# CAAC 适 航 指 令

编号: CAD2014-MULT-58R1

一. 标题: 更换化学氧气发生器

图1 生产日期的位置(MM-YY)

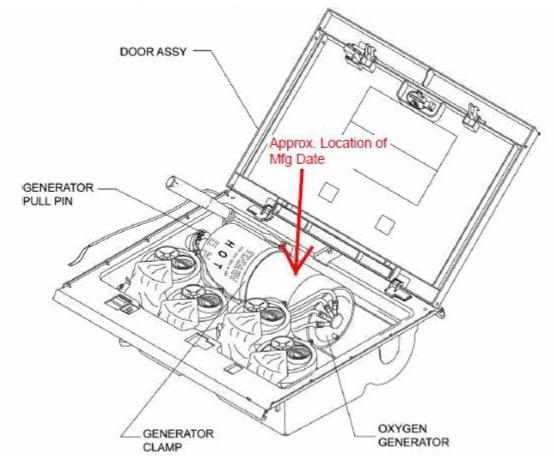
(1)自2014年12月24日起,30天之内,按照空客(AOT)A35L007-14的说明,识别出本指令表1所列件号的每个氧气发生器的生产日期(见本指令附录1)。
